Brandschutzpläne

Anlage zur Tektur des BSN - Vorabzug

Bauherr	Planinhalt	Maßstab	Datum		Plannr.
ZVSA Zweiter Verwaltungsstandort Aalen Landratsamt Ostalbkreis	Landratsamt Ostalbkreis Stuttgarter Straße 41 73430 Aalen	Textteil BSN		27.06.25	VORABZUG TEKTUR	Anlage 2 ZVSA-BS- Deckblatt

Bauherr	Planinhalt	Maßstab	Datum	Plannr.
ZVSA Zweiter Verwaltungsstandort Aalen Landratsamt Ostalbkreis Landratsamt Ostalbkreis Stuttgarter Straße 41 73430 Aalen	Konzept-beschreibung		27.06.25	VORABZUG TEKTUR Anlage 2 ZVSA-BS-Pläne 2

Bauherr	Planinhalt	Maßstab	Datum	Plannr.
ZVSA Zweiter Verwaltungsstandort Aalen Landratsamt Ostalbkreis	Landratsamt Ostalbkreis Stuttgarter Straße 41 73430 Aalen	EG	1:200	27.06.25	VORABZUG TEKTUR Anlage 2 ZVSA-BS-Pläne 4

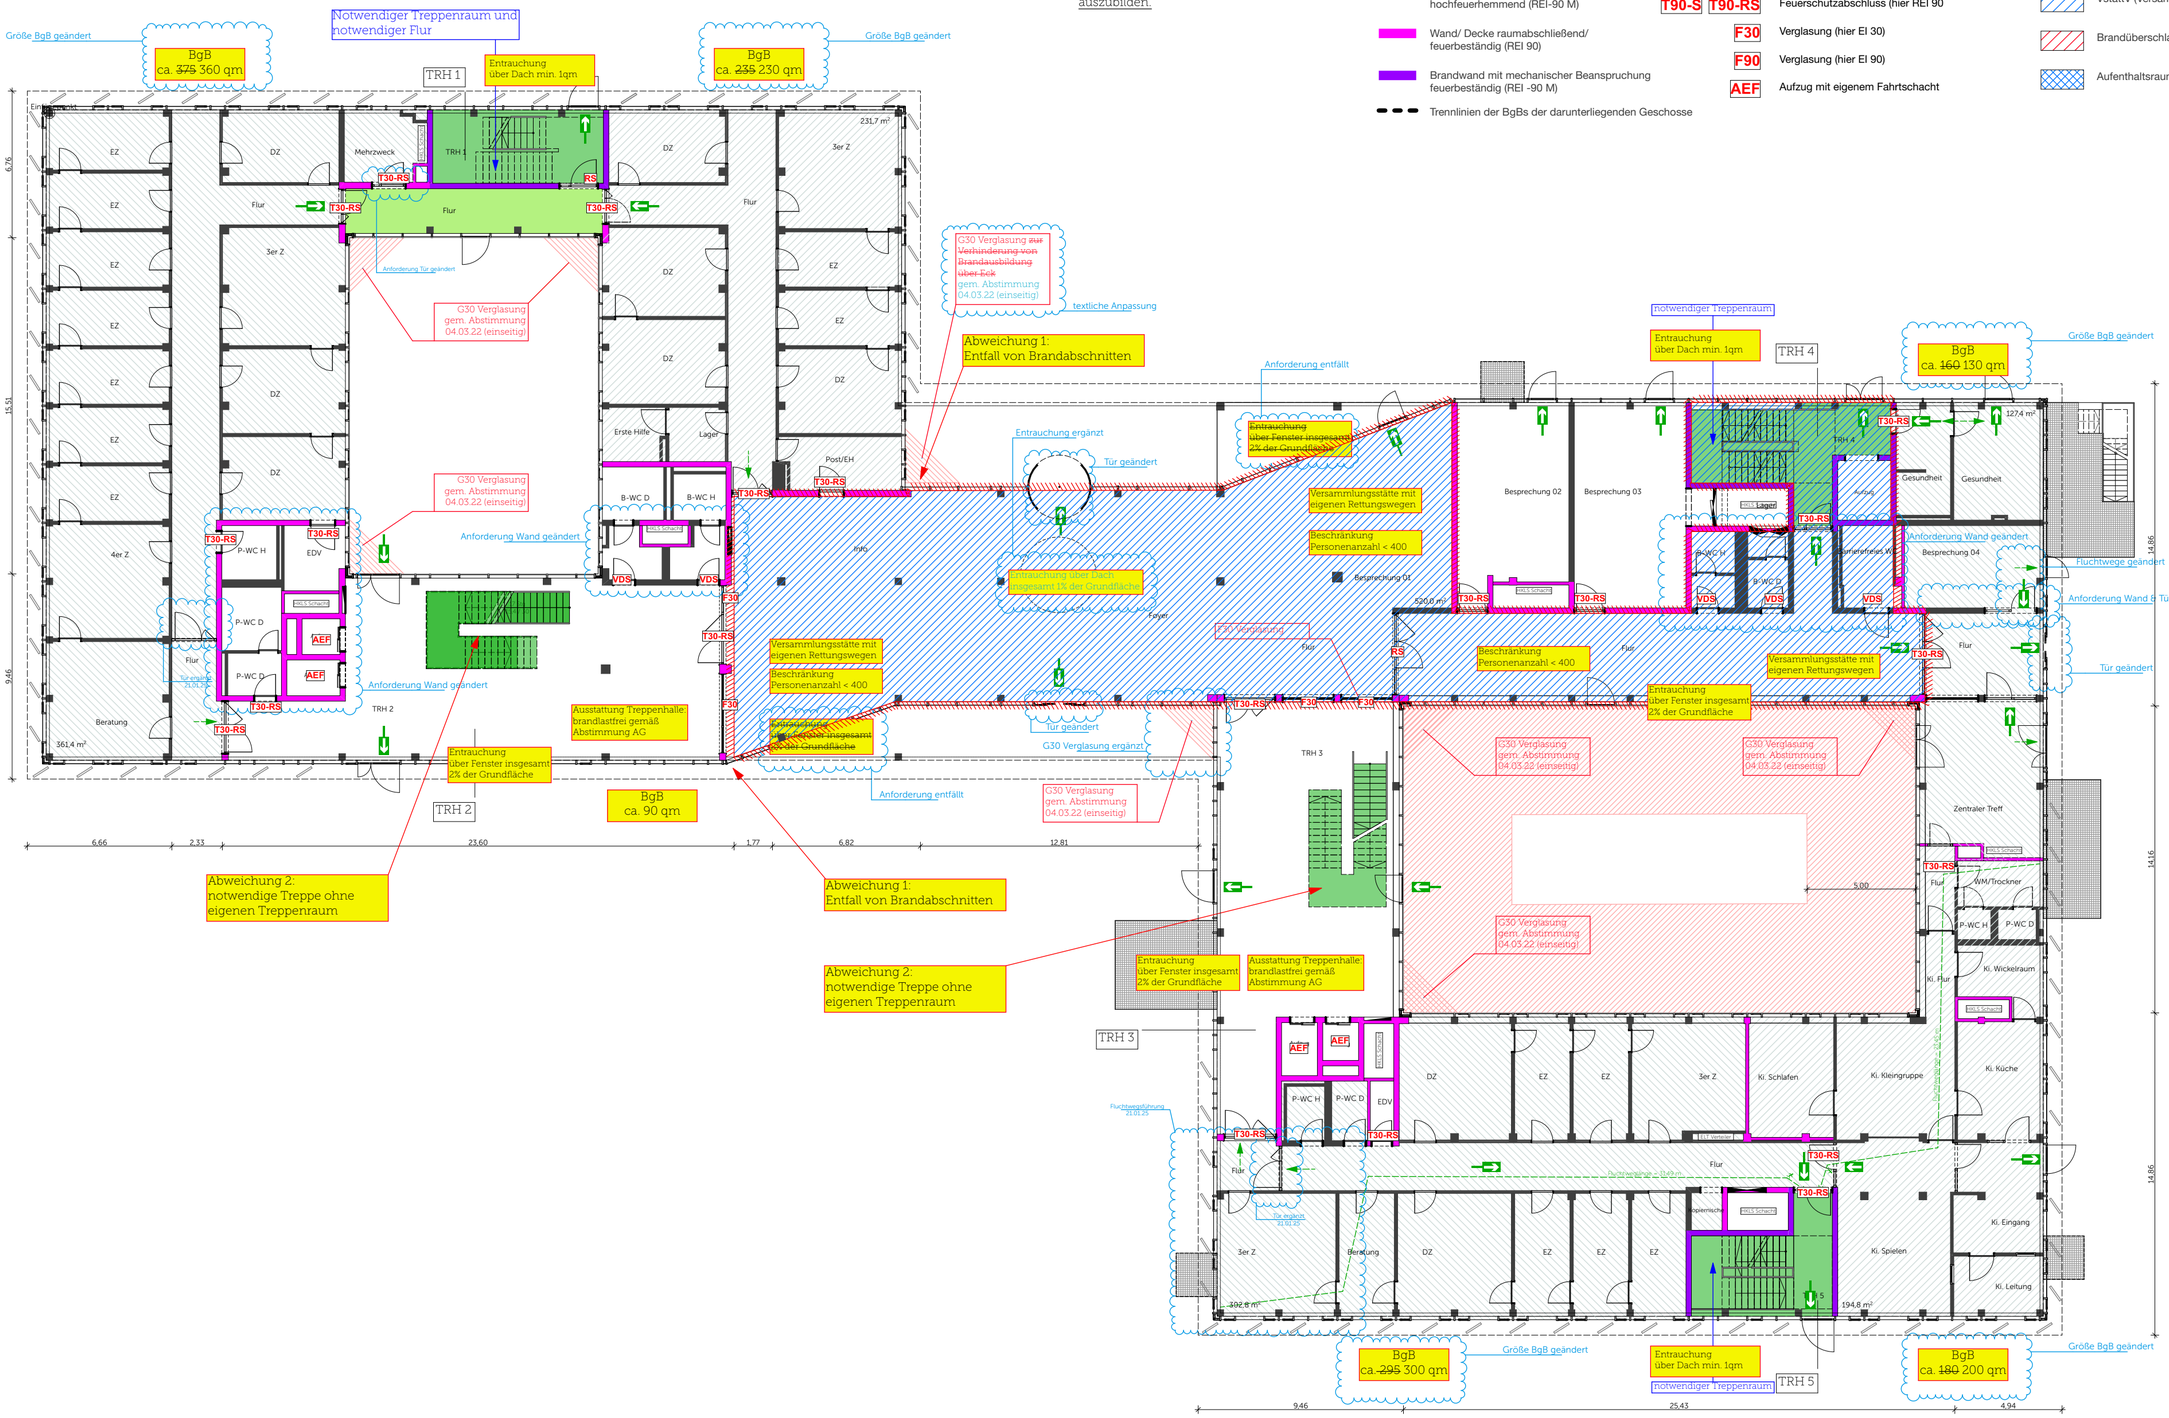
~~exemplarisch Abweichung 3: Verzicht auf Ausbildung notwendiger Flure~~

Abweichung entfällt

Anforderung Tür ergänzt
Anforderung Tür geändert

Anforderung Wand & Tür geändert

Anforderung Wand und Tür geändert 22.01.25

notwendiger Treppenraum | Entrauchung über Dach min. 1qm | TRH 4 | BgB ca. ~~185~~ 180 qm

Größe BgB geändert

Anforderung Tür geändert

Position Tür geändert 22.01.25

Anforderung Tür geändert

~~exemplarisch Abweichung 3: Verzicht auf Ausbildung notwendiger Flure~~
